INSTITUTO DE
**MOVILIDAD Y
TRANSPORTE PARA
EL ESTADO DE SONORA**

**Auditoría en Seguridad Vial con enfoque a usuarios más vulnerables.
Intersección blvd. Solidaridad y blvd. Alférez Juan Bautista de Escalante, en
Hermosillo, México.**

M.C. Arq. Iván de Santiago Armenta Ramírez, auditor vial certificado por el Secretariado Técnico del Consejo Nacional para la Prevención de Accidentes (STCONAPRA), y Director de Seguridad Vial en el Instituto de Movilidad y Transporte para el Estado de Sonora (IMTES).

Figura 8.4 Ausencia de infraestructura ciclista, sección sureste

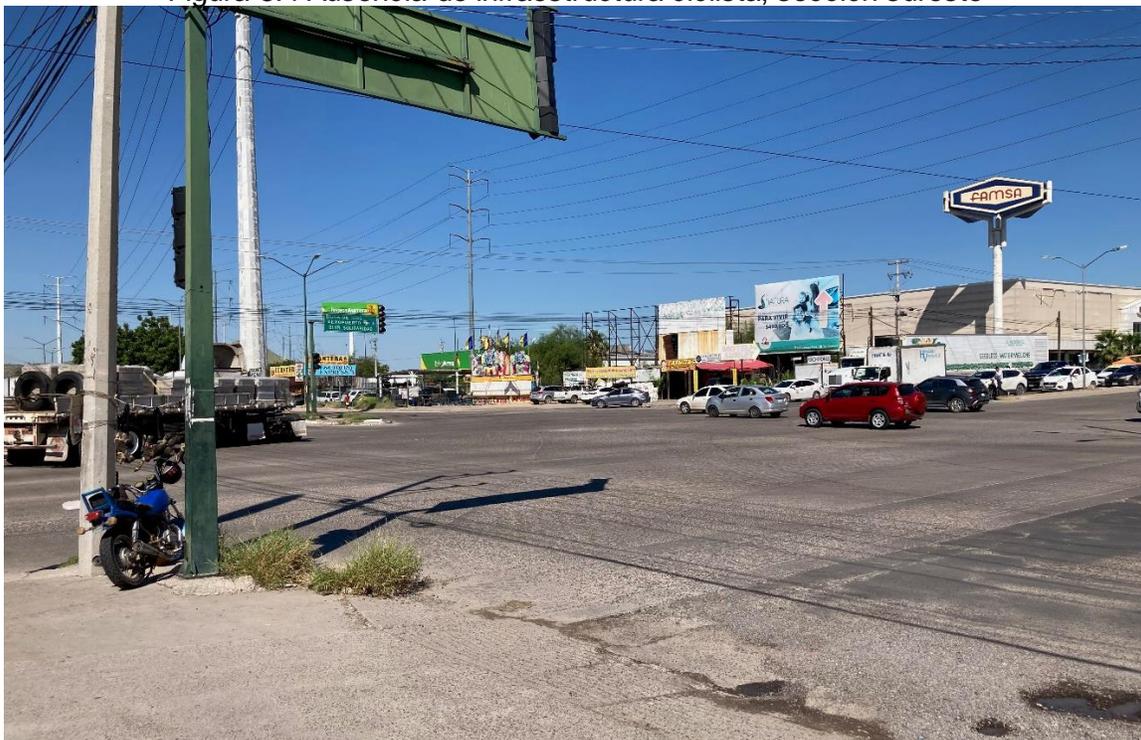
La intersección es semaforizada con señalización visible. En relación a la infraestructura de los usuarios más vulnerables, no se apreciaron elementos para el tránsito seguro de ciclistas —ciclovía, ciclocarril, caja bici/moto o señalamiento horizontal y vertical— (ver Figura 8.4); ello pese a ser indicado por IMPLAN (2016).

Figura 8.8 Tiempos de espera cortos

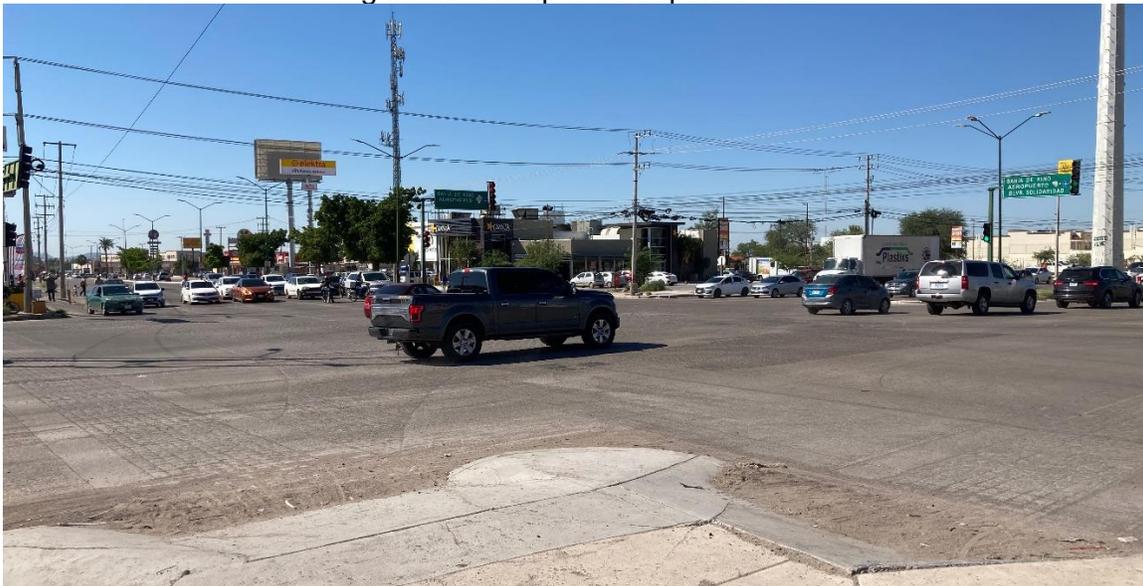
Los tiempos de espera para vehículos son cortos dado que los conductores aguardan un lapso de 90 segundos. Más aún, la luz verde dura aproximadamente 30 segundos por sentido (ver Figura 8.8).

En tanto, los peatones esperan menos de 40 segundos para cruzar, un lapso corto. Por desgracia y debido a la afluencia vehicular, los viandantes no pueden cruzar en un solo tiempo la sección.

Figura 8.10 Mediana sin continuidad al paso peatonal

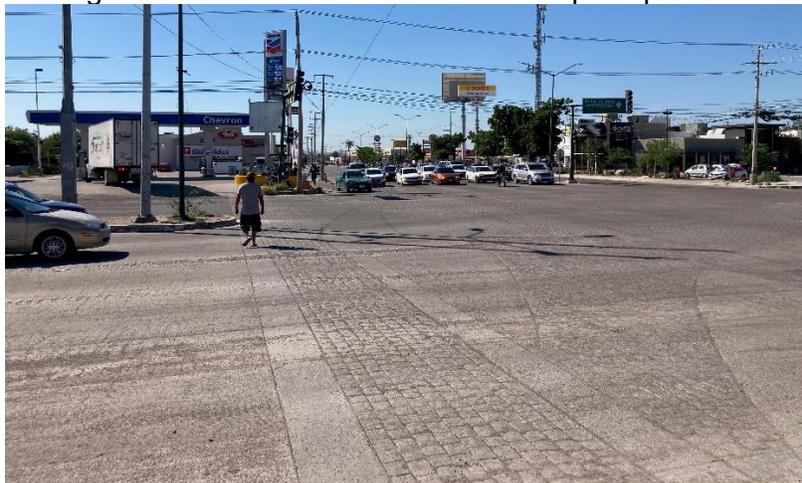
el tránsito de las personas con discapacidad y movilidad limitada. Por su parte, tres de las cuatro medianas no abarcan el cruce peatonal (ver Figura 8.10). Aspecto que condiciona a los viandantes a modificar sus trayectorias para refugiarse en la mediana.

Figura 8.13 Cruce peatonal sección sur

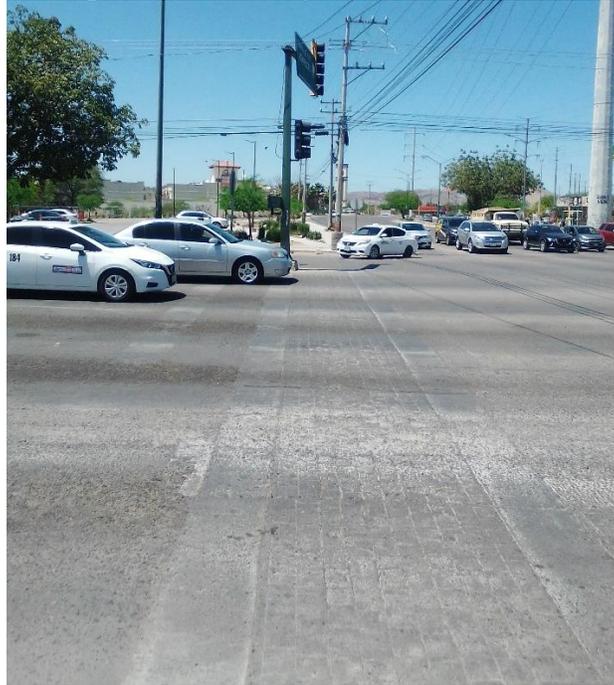
Las banquetas y el cruce peatonal contaron con dimensiones amplias en buen estado (ver Figura 8.13). Antes bien, la infraestructura peatonal en la sección oeste luce un contraste. Por una parte, la banqueta esquina suroeste cuenta con rampa alabeada y guía podo-táctil (ver Figura 8.14) y por otra parte, la acera de esquina noroeste está en mal estado con algunos tramos inexistentes (ver Figura 8.15). La ausencia de banquetas en la parte noroeste desencadena situaciones de riesgo para los peatones al no establecerse su espacio de circulación de forma legible generando conflictos con los conductores, en especial con aquellos que acceden al estacionamiento.

Figura 8.17 Iluminación nocturna

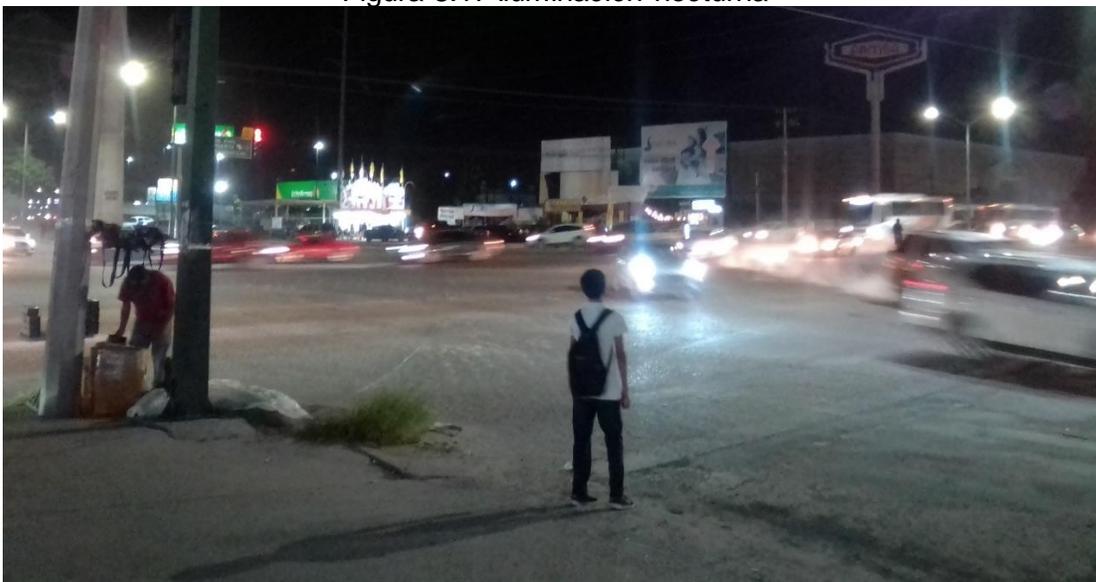
La iluminación nocturna resultó suficiente (ver Figura 8.17). Conviene señalar que durante la observación, se detectó a algunos vehículos transitar sin luces.

Figura 9.2 Propuesta de intervención

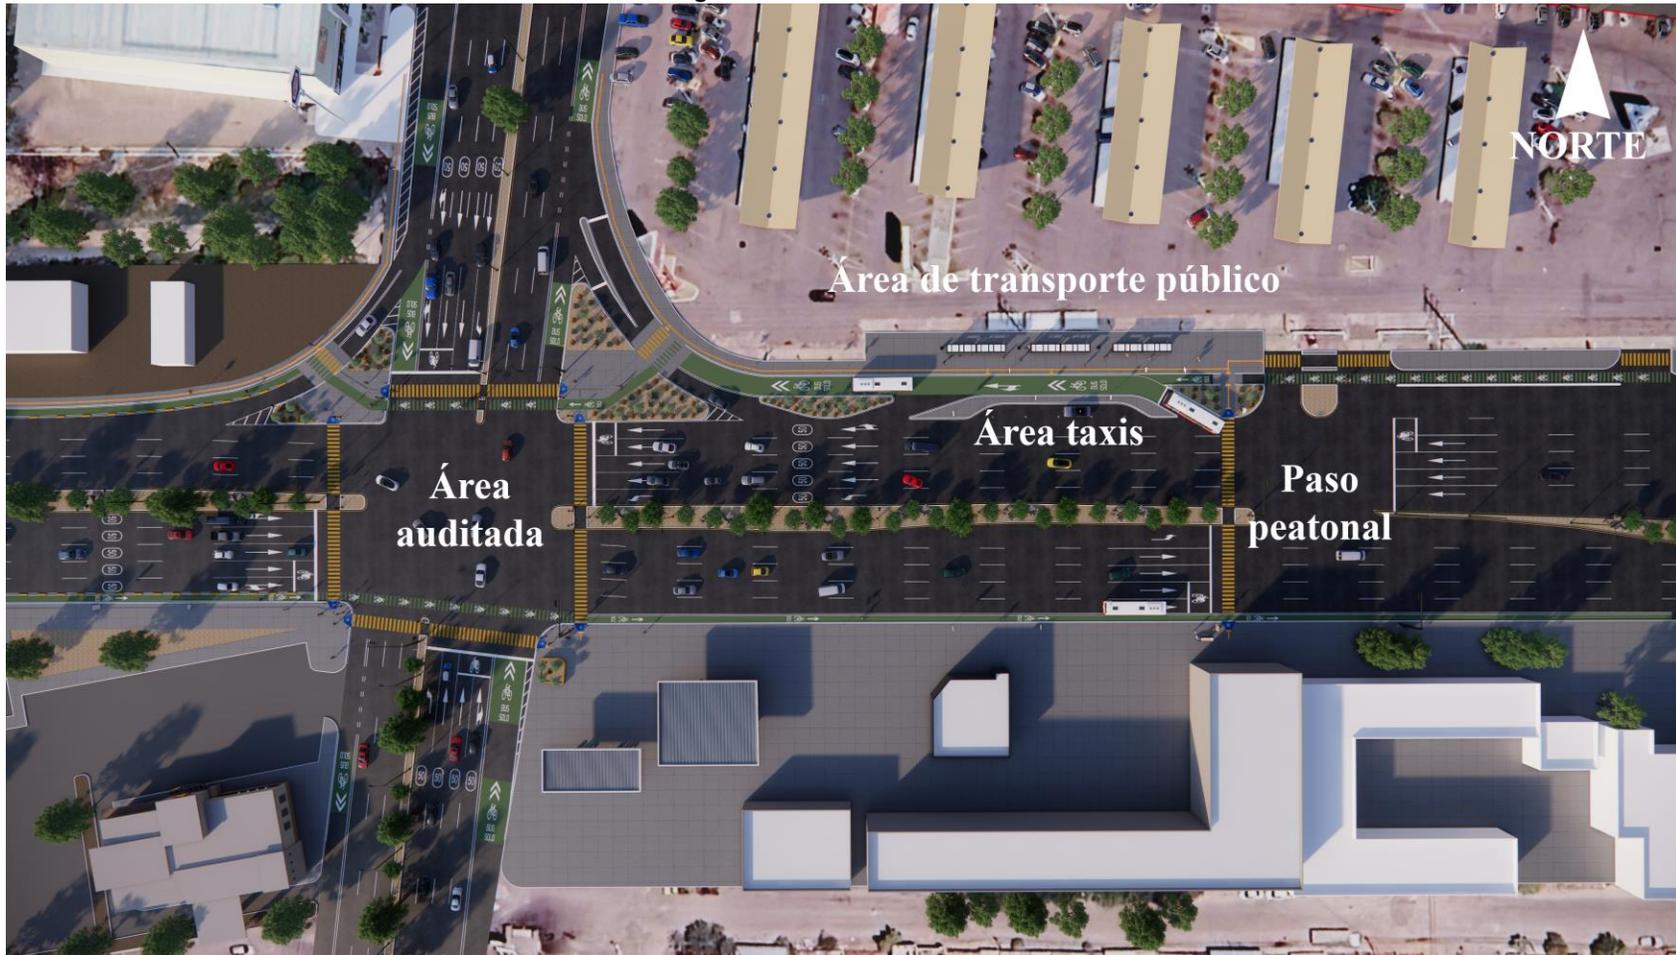
Se ofrecen una serie de recomendaciones, en materia de seguridad vial, a favor de la movilidad de los usuarios más vulnerables (ver Figuras de la 9.1 a 9.5). Cabe destacar que la intersección auditada, debido a la relevancia para la ciudad y la gravedad que representa para la salud, será conveniente la creación de un proyecto urbano que articule la zona con el resto de la mancha urbana. Ello con el objetivo de ordenar el espacio público de manera integral, no aislada ni ajena, facilitando a los sistemas de movilidad mediante desplazamientos seguros, cómodos, accesibles e inclusivos.

- a. Reducir el límite a 50km/hr en ambas vialidades. Para ello, colocar 12 señalamientos restrictivos verticales (SR-9 VELOCIDAD) como mínimo, distribuidos 3 para cada tramo del cruce y de forma visible. El límite será reforzado mediante señalamiento horizontal en cada carril (M-11.1) siendo la distancia recomendada de hasta 300 metros antes de llegar a la intersección. Los límites de velocidad estipulados por la Ley Federal para avenidas primarias sin acceso controlado son de 50 km/hr ((Ley General de Movilidad y Seguridad Vial, 2022, art. 49).

- b. Colocar señalamientos restrictivos verticales para vehículos. Los señalamientos serán distribuidos de la siguiente manera: dos de alto (SR-9) en carriles de incorporación, sección norte; ocho sobre el uso obligatorio del cinturón (SR-34); y cuatro para prohibir la vuelta en U (SR-25).

- c. Pintar los cruce peatonales de forma clara y legible. Cada cruce incluirá rayas para cruce de peatones y ciclistas en vías primarias (M-7.1), rayas de alto (M-6), flechas para indicar movimientos (M-11.1), área de espera para motocicletas con pictograma, y 8 semáforos peatonales. Este dispositivo de control es necesario según los criterios marcados tanto para el volumen mínimo de peatones como los antecedentes sobre accidentes (DGST, 2014, Capítulo VII). De igual manera, ajustar los ciclos semaforicos para proporcionarle tiempo suficiente a los peatones de completar su cruce en un solo tiempo.

- d. Colocar señalamientos preventivos verticales. 2 señalamientos para incorporación del tránsito (SP-17), 9 señalamientos verticales tránsito de peatones (SP-32) con letrero de "PREFERENCIA PEATONES", 12 para circulación de bicicletas (SP-39), y 3 sobre reductor de velocidad (SP-41).

- e. Construir y ampliar isletas en sección norte de la intersección. Cada isleta tendrá un espacio de área verde con vegetación endémica.

- f. Ampliar espacio de cruce peatonal en medianas para protección. Cada espacio contendrá 4 bolardos. Los bolardos tendrán una altura de 0.90 m y en color gris Oxford con una franja reflejante blanca.

- g. Adecuar rampas para usuarios con discapacidad y movilidad limitada. Se sugiere que el diseño de las rampas sea alabeado con un porcentaje de pendiente máximo de 6%, estén pintadas y guarden perpendicularidad entre ellas. Además, incluir guía podo-táctil y dos bolardos para protección.

- h. Construir, en sección norte, dos reductores de velocidad de forma trapezoidal en carriles de incorporación.
- i. Reducir anchura carriles para ambas vialidades a 3.30 m. El Manual de Calles (SEDATU, 2019) propone un ancho mínimo de 3.00 m para vialidades Primarias con nivel de habitabilidad 1. Como complemento, pintar rayas separadoras de carriles discontinuas (M-2.3) en color blanco reflejante; así guarniciones en color blanco o amarillo según sea el caso.

- j. Pintar rayas canalizadoras (M-5) en áreas contiguas a isletas y carriles bus-bici. Las rayas tendrán un ancho de 20 cm con inclinación a 45°C, color blanco reflejante.

- k. Construir dos carriles bus-bici, uno en cada sentido, en blvd. Solidaridad. El carril especial tendrá tres pictogramas juntos: SOLO BUS (M-11.3) bicicleta (M-15) y flecha sin cuerpo (M-11.2). Así mismo, se separará de los carriles restantes mediante raya continua doble para delimitar el carril exclusivo (M-1.6).

- l. Construir una ciclovía confinada en blvd. Bautista de Escalante. El espacio ciclista tendrá una anchura de 2.00 m, delimitado mediante elementos de confinamiento y raya continua doble (M-1.6). Además de contener un pictograma para identificación del espacio (M-15).

- m. Construir área para ascenso/descenso de transporte público en sección noreste. El área se conformará por tres isletas — dos de ellas con área verde—, carril bus-bici acorde a especificaciones, reductor de velocidad sinusoidal, y señalamiento vertical para paradero de autobús (SIS-19).
- n. Construir área para ascenso/descenso de taxis. Los espacios de estacionamientos estarán limitados por marcas para estacionamiento (M-10), y señalamiento vertical para taxis (SIS-24).
- o. Pintar raya en orilla izquierda continua (M-3.3) en medianas y delinear guarniciones (M-12.2) para mayor visibilidad.
- p. Limpiar superficie de rodamiento por exceso de tierra y podar árboles en mediana. Los señalamientos deberán ser visibles, por lo que la altura mínima libre es de 2.50m.
- q. Pavimentar y bachear las áreas pertinentes.
